Strassenzug **Krauchthal - Oberburg**

Gemeinde **Oberburg**

Bericht zur Mitwirkung

Neubau Radweg und Instandsetzung Krauchthalstrasse

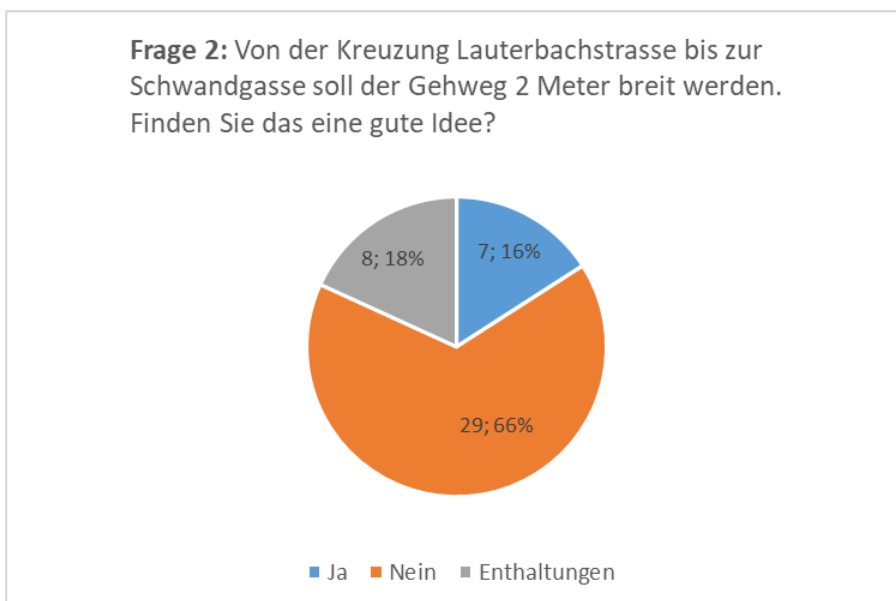
Im Rahmen der Mitwirkung wurden zwei Fragen gestellt. Die Fragen wurden wie folgt beantwortet:

Die Bevölkerung hat sich klar für die Variante 1 ausgesprochen. Die Variante 1 wird weiterverfolgt.

Die Bevölkerung hat sich klar gegen den Ausbau des Trottoirs ausgesprochen. In der weiteren Projektbearbeitung wird die Verbreiterung des Trottoirs nochmals geprüft.
